AUTORIDAD NACIONAL DE LICENCIAS AMBIENTALES
- ANLA –
RESOLUCIÓN N° **001351**
(05 JUL. 2024)

“Por la cual se modifica la Licencia Ambiental otorgada mediante Resolución 1326 de 5 de agosto de 2020 y se toman otras determinaciones”

Mediante la Resolución 1326 de 5 de agosto de 2020, la Autoridad Nacional de Licencias Ambientales ANLA, en adelante esta Autoridad Nacional, otorgó Licencia Ambiental al GRUPO ENERGÍA BOGOTÁ S.A. E.S.P., para el proyecto “UPME 01 de 2013 (Subestación Norte 500 KV y Líneas de Transmisión Norte - Tequendama 500 KV y Norte Sogamoso 500 kV) – como primer refuerzo de red 500 KV del Área Oriental”, localizado en jurisdicción de los municipios de Betulia, San Vicente de Chucurí, El Carmen de Chucurí Simacota, Santa Helena del Opón, La Paz, Vélez, Bolívar, Sucre, Jesús María y Albania en el departamento de Santander; Saboya, Chiquinquirá, Briceño y Caldas en el departamento de Boyacá; Simijaca, Carmen de Carupa, Susa, Sutatausa, Tausa, Nemocón, Cogua, Pacho, Supatá, San Francisco, La Vega, Sasaima, Albán, Guayabal de Síquima, Cachipay, Zipacón, La Mesa, Tena, Anolaima, Soacha y San Antonio del Tequendama en el departamento de Cundinamarca.

Figura 46 Zonificación ambiental de la modificación de la licencia ambiental del proyecto UPME 01 de 2013 (Subestación Norte 500 KV y Líneas de Transmisión Norte - Tequendama 500 KV y Norte Sogamoso 500 kV) – como primer refuerzo de red 500 KV del Área Oriental

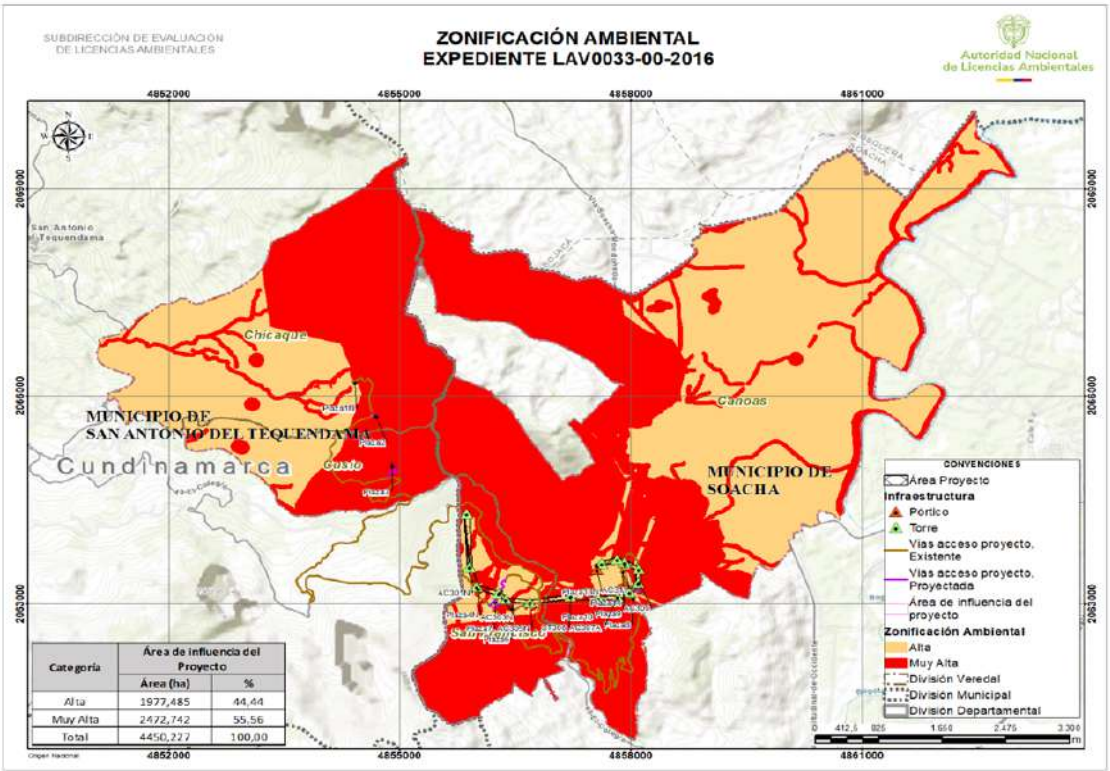
El Equipo Evaluador Ambiental de la ANLA, considera adecuada la Zonificación Ambiental tanto en los criterios evaluados como en los resultados obtenidos, ya que, a partir de las variables analizadas, esta zonificación refleja la sensibilidad del territorio para todos los medios conforme lo evidenciado durante la visita de evaluación ambiental realizada por esta autoridad. En este sentido, los aspectos de interés ambiental identificados permitieron delimitar aquellas áreas que presentan mayor amenaza, buscando con esto establecer un ordenamiento territorial que permita el uso sostenible de los recursos naturales y la protección del medio ambiente. De esta manera, la zonificación ambiental establecida, garantiza el bienestar de la población local y preserva el equilibrio ecológico del área de influencia establecida para la presente modificación.

Tipo de obra	***Soporte gráfico revisión Equipo Evaluador Ambiental de la ANLA***	***Consideraciones Equipo Evaluador Ambiental de la ANLA***
*Acceso a plaza 1N**

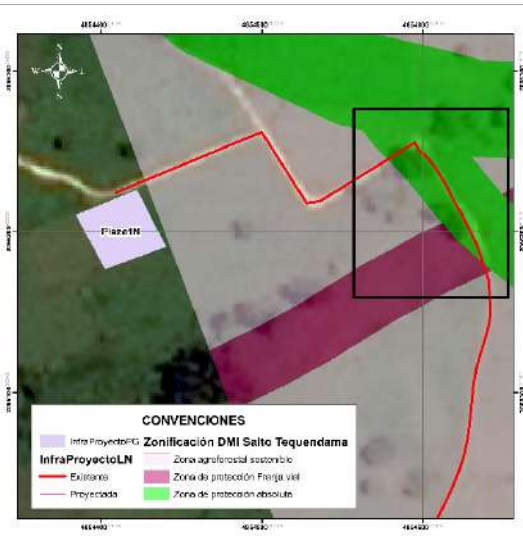
*Se valida que el acceso es existente y por tanto no requiere aprovechamiento forestal. No obstante, frente a las acciones de mantenimiento propuestas, se identifica que parte del área del acceso se ubica en zona de protección absoluta, por tanto* ***NO es procedente autorizar las actividades de rocería*** *en el tramo que se ubica en esta zona.*
*Acceso a plaza 2** *Plaza 2* *(Se indica acceso peatonal desde Vía Tipo 1 hasta sitio de plaza)*

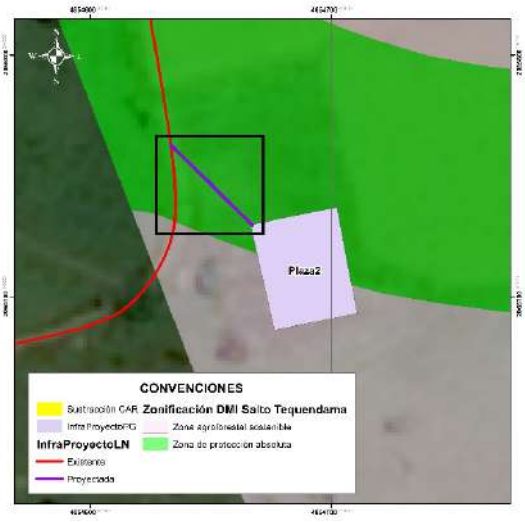
*Se valida que el acceso específico hasta la plaza de tendido no es existente. Para la plaza de tendido y acceso no se encuentra sustracción de reserva autorizada por parte de la CAR. Adicionalmente, parte de la plaza y el acceso se ubica en zona de protección absoluta, donde se establece como uso prohibido la ejecución de rocería. Por lo anterior* ***NO es procedente autorizar la infraestructura de la plaza y del acceso al no tener sustracción aprobada y al no ser permitidas las actividades de rocería****.*

Tipo de obra	***Soporte gráfico revisión Equipo Evaluador Ambiental de la ANLA***	***Consideraciones Equipo Evaluador Ambiental de la ANLA***
*Acceso a plaza 3** *Plaza 3 (Se indica acceso peatonal desde carreteable existente hasta sitio de plaza)*

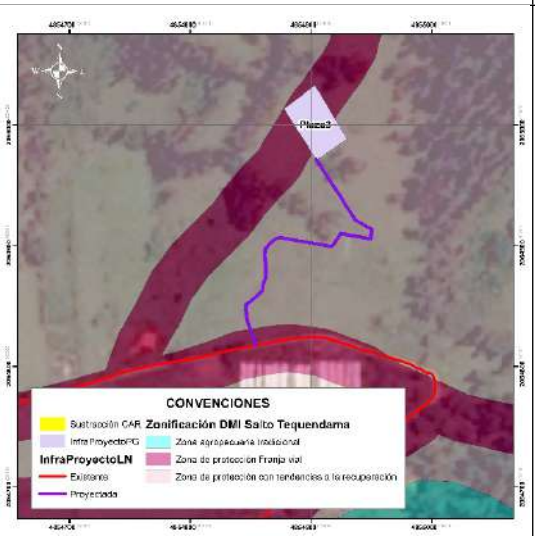
*Se valida que el acceso específico hasta la plaza de tendido no es existente. Para la plaza de tendido y el acceso no se encuentra sustracción de reserva autorizada por parte de la CAR. Igualmente, no realizó la solicitud de permiso de aprovechamiento forestal. Por lo anterior* ***NO es procedente autorizar la infraestructura de la plaza y del acceso al no tener sustracción aprobada.***
Acceso a sitio de torre 301N (Se indica como acceso peatonal) *Sitio de torre ST301N*

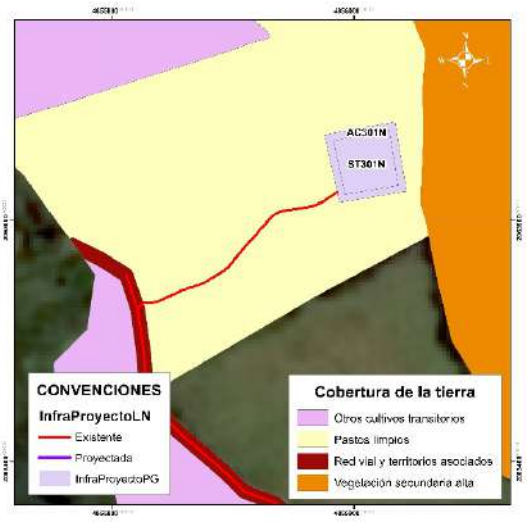
*Se valida que para la sección del acceso de llegada a la torre se relaciona como acceso existente a un sendero o camino, en cobertura de pastos limpios. Se identifica que no se requiere permiso de aprovechamiento y tampoco se tienen restricciones para ingreso con semovientes puesto que no se encuentra dentro del DMI Sector Salto de Tequendama y Cerro Manjui.*

Tipo de obra	***Soporte gráfico revisión Equipo Evaluador Ambiental de la ANLA***	***Consideraciones Equipo Evaluador Ambiental de la ANLA***
*Acceso a plaza 4N** *Plaza 4N* *Acceso a torre 302N (Se indica acceso peatonal a sitio de torre)* *Torre 302N*

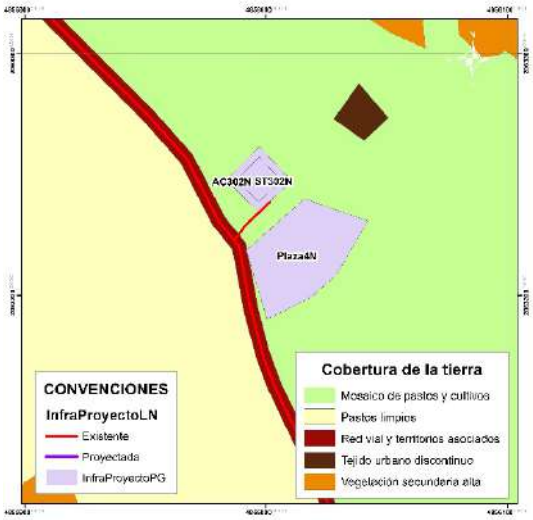
*Se valida que para el acceso a la plaza de tendido hay acceso existente, sobre el cual no se requiere permiso de aprovechamiento forestal.* *Respecto a la torre, la sección del acceso de llegada a la torre se relaciona como acceso existente a un sendero o camino, en cobertura de mosaico de pastos y cultivos. Se identifica que no se requiere permiso de aprovechamiento y que tampoco se tienen restricciones para ingreso con semovientes puesto que no se encuentra dentro del DMI Sector Salto de Tequendama y Cerro Manjui.*
*Acceso a plaza 5N** *(Se indica existencia de acceso peatonal)* *Plaza de tendido 5N*

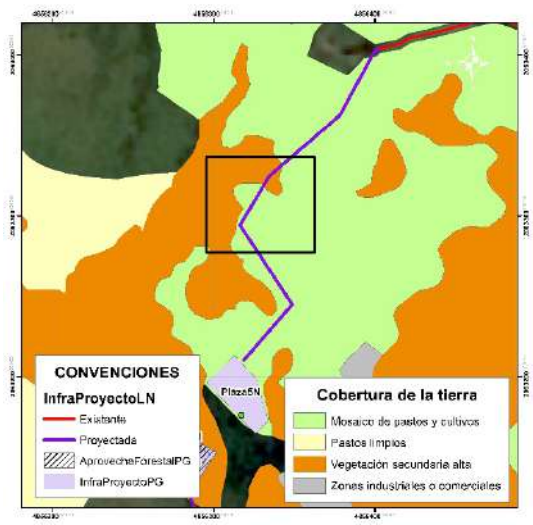
*Comparando la ubicación del acceso con la cartografía base se identifica que el acceso no se asocia a ningún camino o sendero existente, dándose contradicción con la tabla presentada por la Sociedad pero coherencia con la capa InfraProyectoLN, donde se indica que el acceso es proyectado. Se valida que este acceso atraviesa en su recorrido zonas de vegetación secundaria alta, sobre las cuales la Sociedad* ***NO podrá adelantar actividades de tala*** *puesto que no realizó la solicitud de permiso (Recuadros negros).*

Tipo de obra	***Soporte gráfico revisión Equipo Evaluador Ambiental de la ANLA***	***Consideraciones Equipo Evaluador Ambiental de la ANLA***
Acceso a plaza 6- Plaza de tendido 6 *(Se indica ingreso por acceso peatonal desde vía carreteable)*

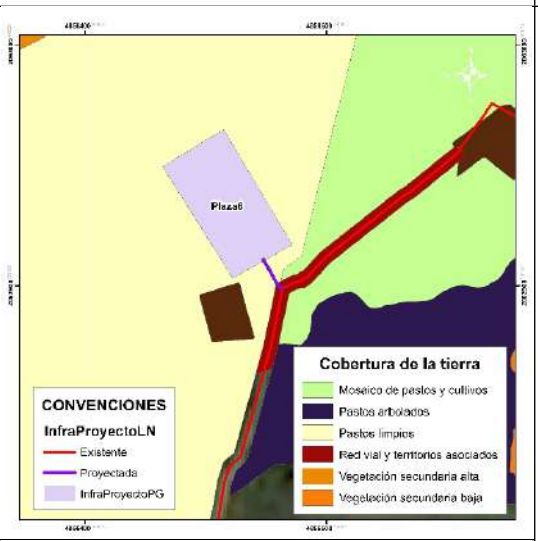
*Comparando la ubicación de los accesos con la cartografía base se identifica que los accesos no se asocian a ningún camino o sendero existente, dándose contradicción con la tabla presentada por la Sociedad pero coherencia con la capa InfraProyectoLN, donde se indica que el acceso es proyectado. Se valida que estos accesos y las plazas se ubican en unidades de pastos limpios y arveja, no siendo necesario ejecutar actividades de aprovechamiento forestal. También se corrobora la no existencia de restricciones asociadas al DMI Salto de Tequendama y Cerro Manjui.*
Acceso a plaza 7- Plaza de tendido 7 (Se indica ingreso por acceso peatonal desde vía carreteable)*

Tipo de obra	***Soporte gráfico revisión Equipo Evaluador Ambiental de la ANLA***	***Consideraciones Equipo Evaluador Ambiental de la ANLA***
Acceso a plaza 8 *(Reportada como acceso peatonal en documento y en capa InfraProyectoLN como acceso existente)*** *Plaza de tendido 8*

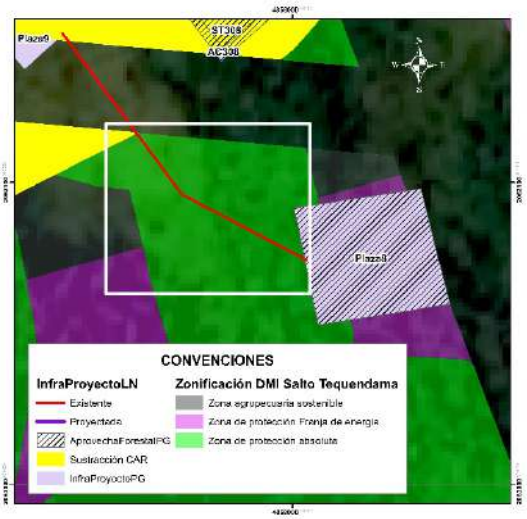
*Se valida que el acceso específico hasta la plaza de tendido no es existente. Para la plaza de tendido y el acceso no se encuentra sustracción de reserva autorizada por parte de la CAR puesto que la Sociedad no hace su solicitud. Adicionalmente, parte de la plaza y el acceso se ubica en zona de protección absoluta, donde se establece como uso prohibido la ejecución de rocería. Por lo anterior* ***NO es procedente autorizar la infraestructura de la plaza y del acceso al no tener sustracción aprobada y al no ser permitidas las actividades de rocería.***
*Acceso a plaza 9*** *(Reportada como acceso peatonal en documento y en capa InfraProyectoLN como acceso existente)* *Plaza de tendido 9*

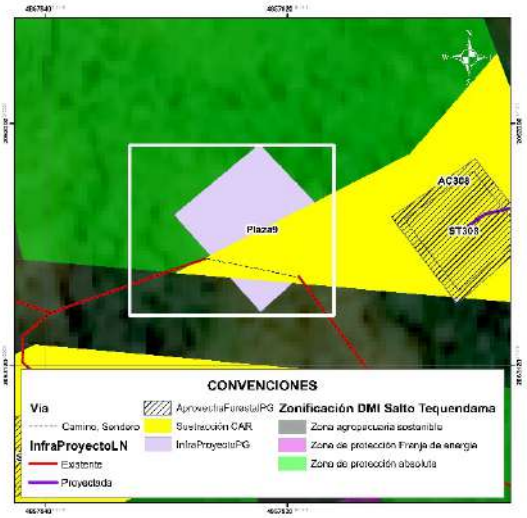
*Se valida que acceso específico hasta plaza de tendido se reporta como camino o sendero, el cual se ubica a 350 m de vía tipo 6 sin pavimentar. Para plaza de tendido y acceso no se encuentra sustracción de reserva autorizada por parte de la CAR puesto que la Sociedad no hace su solicitud. Adicionalmente, parte de la plaza y el acceso se ubica en zona de protección absoluta, donde se establece como uso prohibido la ejecución de rocería. Por lo anterior* ***NO es procedente autorizar la infraestructura de la plaza y del acceso al no tener sustracción aprobada y al no ser permitidas las actividades de rocería.***

Tipo de obra	***Soporte gráfico revisión Equipo Evaluador Ambiental de la ANLA***	***Consideraciones Equipo Evaluador Ambiental de la ANLA***
*Acceso a plaza 10 (vía tipo 6 sin pavimentar)*** *Plaza de tendido 10*

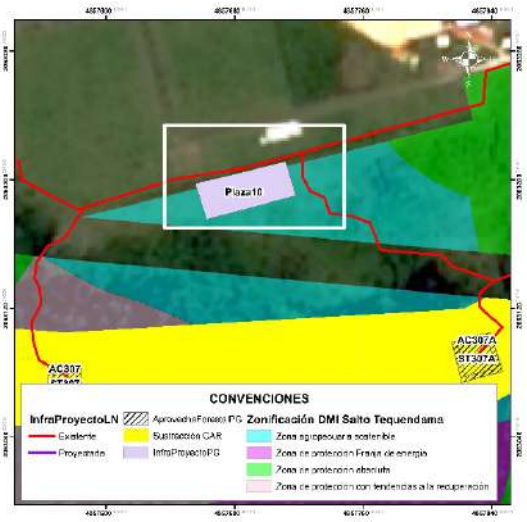
*Se valida que el acceso específico hasta la plaza de tendido se reporta como vía tipo 6, sin embargo se plantea adecuación con rocería, aspecto que es inconsistente con la definición de la vía existente. La plaza de tendido se ubica en una "zona agropecuaria sostenible" del DIM Salto del Tequendama y Cerro Manjui, para la cual la Sociedad no solicitó sustracción de reserva ante la CAR. Por lo anterior* ***NO es procedente autorizar la infraestructura de la plaza y del acceso al no tener sustracción de reserva.***
*Acceso a plazas de tendido 11A (camino o sendero desde vía tipo 2) y 11B*** *Plazas de tendido 11A y 11B*

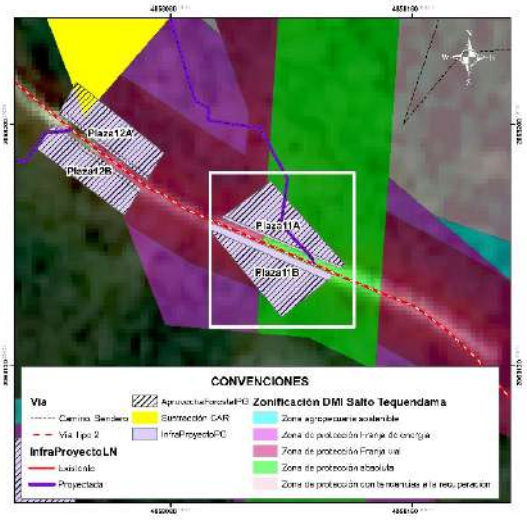
*En el documento se relaciona como acceso el Acc-06, sin embargo, en la capa InfraProyectoLN se identifica que el acceso asociado es el Acc-309.* *Se valida que acceso específico hasta plaza de tendido 11A se relaciona como camino o sendero, para el cual se plantearía adecuación con rocería la cual se establece dentro de la zonificación del DMI Sector Salto del Tequendama y Cerro Manjui como actividad prohibida en zona de protección absoluta. Para plazas de tendido y acceso no se encuentra sustracción de reserva autorizada por parte de la CAR puesto que la Sociedad no hace su solicitud.* *Por lo anterior* ***NO es procedente autorizar la infraestructura de las plazas y del acceso al no tener sustracción de reserva.***

Tipo de obra	***Soporte gráfico revisión Equipo Evaluador Ambiental de la ANLA***	***Consideraciones Equipo Evaluador Ambiental de la ANLA***
*Acceso a plazas de tendido 12A y 12B**** *Plazas de tendido 12A y 12B*

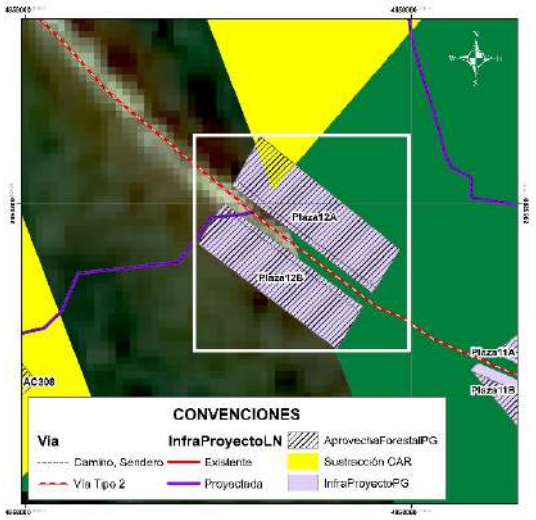
*Se valida que parte de las dos plazas de tendido se encuentran en DMI sin sustracción de reserva autorizada por parte de la CAR, las cuales se ubican en "zona de protección vial". Teniendo en cuenta el área disponible que se encuentra fuera del DMI,* ***NO es procedente autorizar la infraestructura de la plaza de tendido 12A y solo podría autorizarse el área de la plaza de tendido 12B en el área que se encuentra fuera del DMI, área en la cual se autoriza el permiso de aprovechamiento solicitado.***
*Acceso a plaza de tendido 13N*** *Sitio de torre ST313*

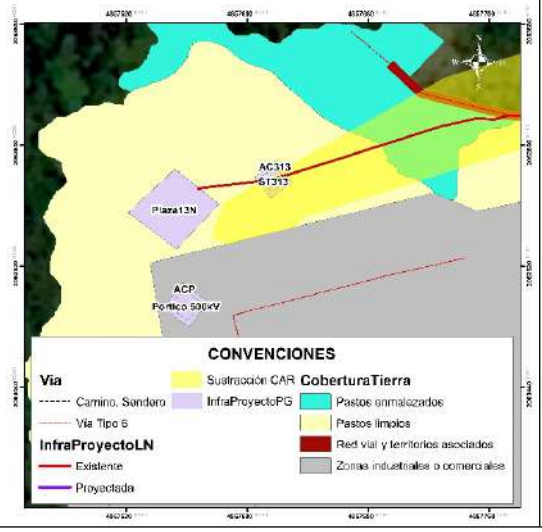
*Se identifica que el acceso, la plaza de tendido y la torre se ubica en unidades de pastizales. El trazado del acceso se ubica sobre las zonas sustraídas, razón por la cual se considera aceptable este acceso siempre y cuando* ***NO*** *se realicen actividades de aprovechamiento forestal, puesto que este permiso no se solicitó.*

Tipo de obra	***Soporte gráfico revisión Equipo Evaluador Ambiental de la ANLA***	***Consideraciones Equipo Evaluador Ambiental de la ANLA***
*Acceso a plaza (vía tipo 5)** *Plaza de tendido 14*

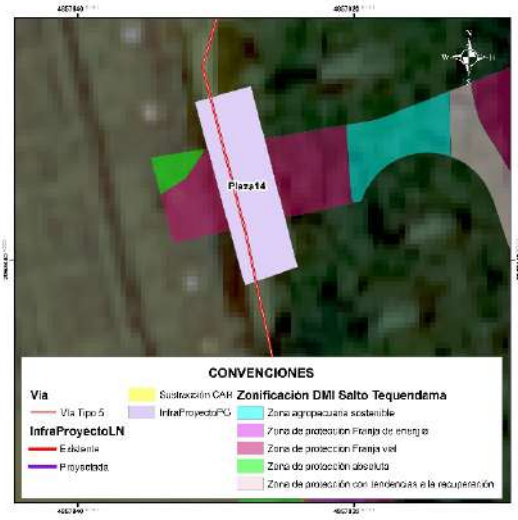
*Se valida que la parte central de la plaza de tendido se encuentra en DMI para la cual la Sociedad no realizó solicitud de sustracción y por tanto no tiene autorización por parte de la CAR. En este sentido,* ***NO es procedente autorizar la infraestructura de la plaza de tendido 14.***
*Accesos a sitios de torre ST303N y ST304** *Sitios de torre ST303N y ST304*

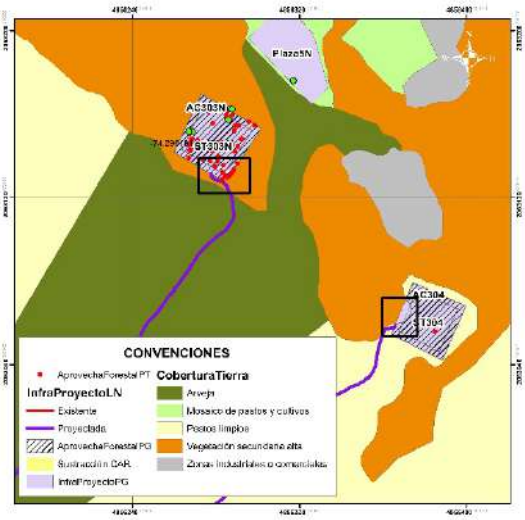
*Comparando la ubicación de los accesos con la cartografía base se identifica que no se asocian a ningún camino o sendero existente, quedando identificada una contradicción con la tabla presentada por la Sociedad pero coherencia con la capa InfraProyectoLN donde se indica que el acceso es proyectado. Se valida que estos accesos se ubican en su mayoría en cultivos de arveja y en pastos limpios, no siendo necesario ejecutar actividades de aprovechamiento forestal para estos tramos.* *Para el caso del acceso al ST303N y una parte del ST304, se identifica cruce con parches de vegetación secundaria alta (ver recuadros negros) para los cuales la Sociedad* ***NO podrá adelantar actividades de tala*** *puesto que no realizó la solicitud de permiso.*

Tipo de obra	*Soporte gráfico revisión Equipo Evaluador Ambiental de la ANLA*	*Consideraciones Equipo Evaluador Ambiental de la ANLA*
*Acceso a ST305N** *Sitio de torre ST305N*

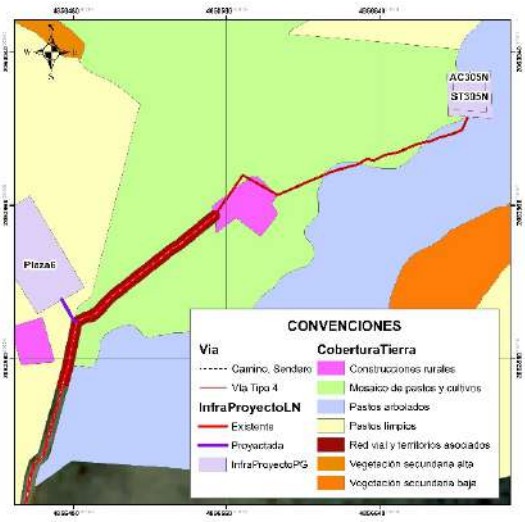
*Revisando con la cartografía base se identifica que el acceso no es existente sino que se relaciona con la existencia de un camino o sendero que atraviesa unidades de mosaico de pastos y cultivos, pastos arbolados y construcciones rurales (ubicadas a 110 m del sitio de torre). Teniendo en cuenta que la Sociedad no solicita permiso de aprovechamiento forestal, en este acceso y en la torre* ***NO podrá adelantar actividades de tala*** *de ningún individuo que pueda encontrarse de manera aislada (pastos arbolados).*
*Acceso a ST306 (Se menciona en documento y en cartografía base como acceso peatonal)**

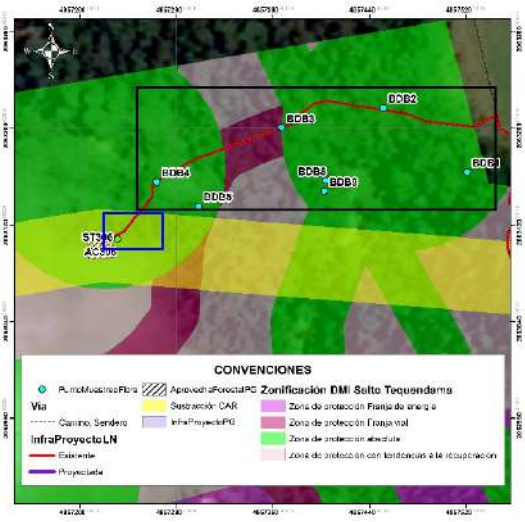
*Durante la visita de evaluación se validó que no existe camino o sendero reportado en cartobase y que la condición de la vegetación es de tipo denso, lo cual es consistente con la cobertura registrada (Bosque denso). Adicionalmente, se identifica que en el área trazada para el acceso, existen individuos de especies en veda, los cuales no están siendo incluidos en solicitud de aprovechamiento forestal (ver cuadro azul).* ***Individuo fustal ubicado en tramo de llegada del acceso (No solicitado en aprovechamiento forestal) Coordenadas 4º34´12´´N, 74º17´15´´ W.*** *De igual manera, en el tramo del acceso la Sociedad registra a las parcelas BDB4, BDB3 y BDB2 (Ver cuadros negros), en las cuales reporta 100 individuos fustales, de estos 23 obedecen a la especie Cyathea sp. y 35 a la*

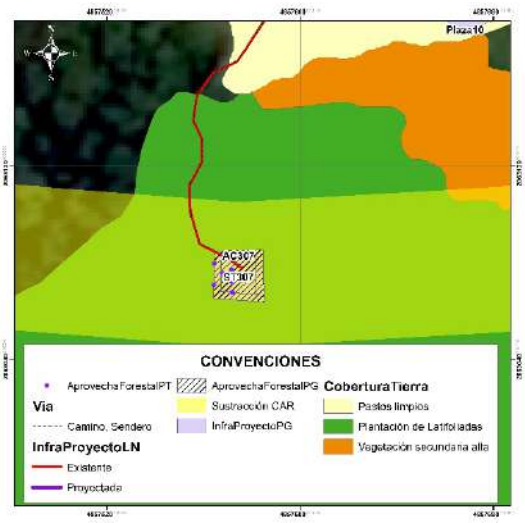
*Durante la visita de evaluación se validó que no existe camino o sendero reportado en cartobase y que la condición de la vegetación se asocia a plantaciones de latifoliadas con vegetación arbórea densa producto de la recuperación del área con presencia de especies en veda. Resultado de ello, la Sociedad para el sitio de torre (relacionado en cobertura plantación de latifoliadas) solicita permiso de aprovechamiento forestal para seis (6) individuos de Quercus humboldtii (especie en veda nacional), no obstante, para el acceso omite la solicitud de permiso de aprovechamiento forestal no siendo procedente la autorización de intervención en acceso.* *Sumado a esto, en parte del acceso no se encuentra sustracción de reserva autorizada por parte de la CAR puesto que la Sociedad no hace*

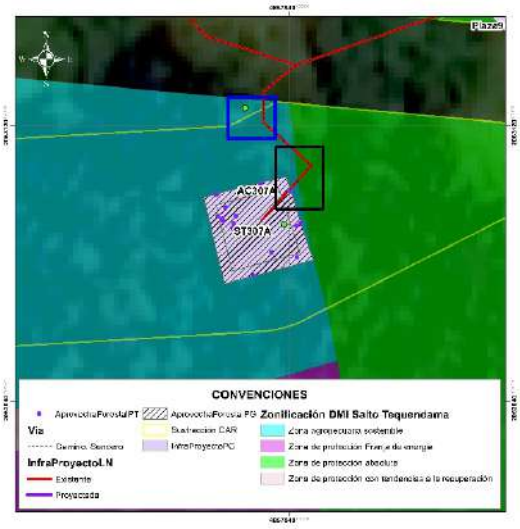
*Durante la visita de evaluación se validó que no existe camino o sendero reportado en cartobase y que la condición de la vegetación se asocia a plantaciones de latifoliadas con vegetación arbórea densa producto de la recuperación del área con presencia de especies pioneras. Resultado de ello, la Sociedad para el sitio de torre (relacionado en la misma cobertura) solicita permiso de aprovechamiento forestal para 16 individuos fustales, no obstante, para el acceso omite la solicitud de permiso de aprovechamiento forestal no siendo procedente la autorización de intervención en acceso. Adicionalmente, en la visita de evaluación se identificó que en el área trazada para el acceso, existen individuos fustales, los cuales no están siendo incluidos en solicitud de aprovechamiento forestal (ver cuadro azul).* *Sumado a esto, en parte del acceso no se encuentra sustracción de reserva autorizada por parte de la CAR puesto que la Sociedad no hace su solicitud para los accesos y adicionalmente, parte del acceso se ubica en zona de protección absoluta, donde se establece como uso prohibido la ejecución de rocería (ver cuadro negro). Por lo anterior* ***NO es procedente autorizar el acceso al no tener sustracción aprobada, no haber solicitado permiso de aprovechamiento forestal y no***

Tipo de obra	*Soporte gráfico revisión Equipo Evaluador Ambiental de la ANLA*	*Consideraciones Equipo Evaluador Ambiental de la ANLA*
		ser permitidas las actividades de rocería.
Acceso a ST308 *(Acceso mencionado como proyectado en capa InfraProyectoLN y como sendero/ camino en cartobase)**

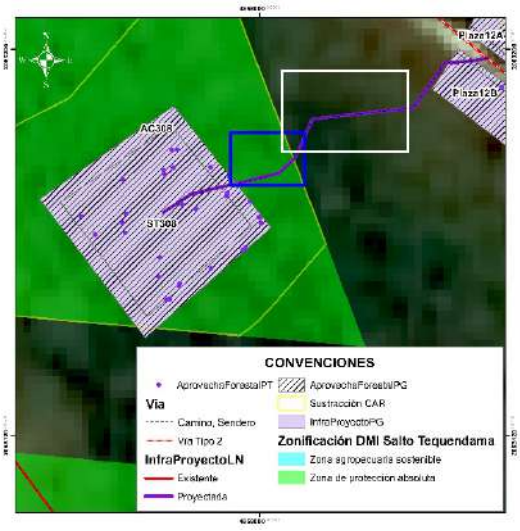
*Durante la visita de evaluación se validó que no existe camino o sendero reportado en cartobase y que la condición de la vegetación se asocia vegetación secundaria alta. Resultado de ello, la Sociedad para el sitio de torre (relacionado en la misma cobertura) solicita permiso de aprovechamiento forestal para 36 individuos fustales, no obstante, para el acceso omite la solicitud de permiso de aprovechamiento forestal no siendo procedente la autorización de intervención en acceso. Adicionalmente, en la visita de evaluación se identificó que en el área trazada para el acceso, existen individuos fustales, los cuales no están siendo incluidos en solicitud de aprovechamiento forestal (ver cuadro azul).* *Sumado a esto, en área por fuera del DMI (ver recuadro blanco) tampoco se solicita permiso de aprovechamiento aun cuando la cobertura es vegetación secundaria alta. Por lo anterior* ***NO es procedente autorizar el acceso al no haber solicitado permiso de aprovechamiento forestal para su intervención.***

Tipo de obra	*Soporte gráfico revisión Equipo Evaluador Ambiental de la ANLA*	*Consideraciones Equipo Evaluador Ambiental de la ANLA*
Acceso a ST309 *(Acceso mencionado como proyectado en capa InfraProyectoLN y como sendero/ camino en cartobase)**

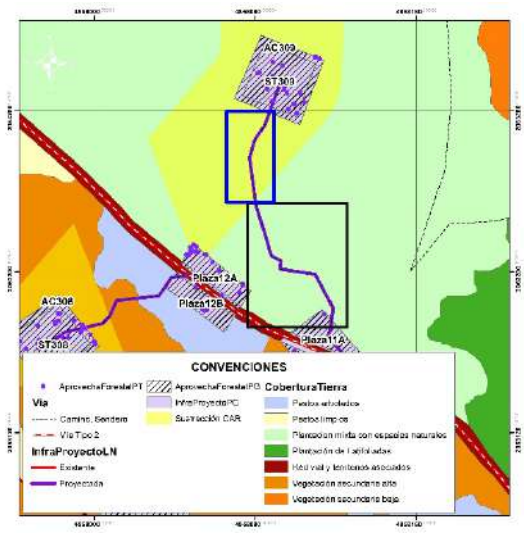
*Durante la visita de evaluación se validó que no existe camino o sendero reportado en cartobase y que la condición de la vegetación se asocia a la cobertura de plantación mixta con espacios naturales. Resultado de ello, la Sociedad para el sitio de torre (relacionado en la misma cobertura) solicita permiso de aprovechamiento forestal para 17 individuos fustales, no obstante, para el acceso omite la solicitud de permiso de aprovechamiento forestal no siendo procedente la autorización de intervención en acceso ni dentro del área sustraída (Recuadro azul) ni por fuera de esta.* *Sumado a esto, en parte del acceso no se encuentra sustracción de reserva autorizada por parte de la CAR puesto que la Sociedad no hace su solicitud para los accesos y adicionalmente, parte del acceso se ubica en zona de protección absoluta, donde se establece como uso prohibido la ejecución de rocería (ver cuadro negro). Por lo anterior* ***NO es procedente autorizar el acceso al no tener sustracción aprobada, no haber solicitado permiso de aprovechamiento forestal y no ser permitidas las actividades de rocería.***
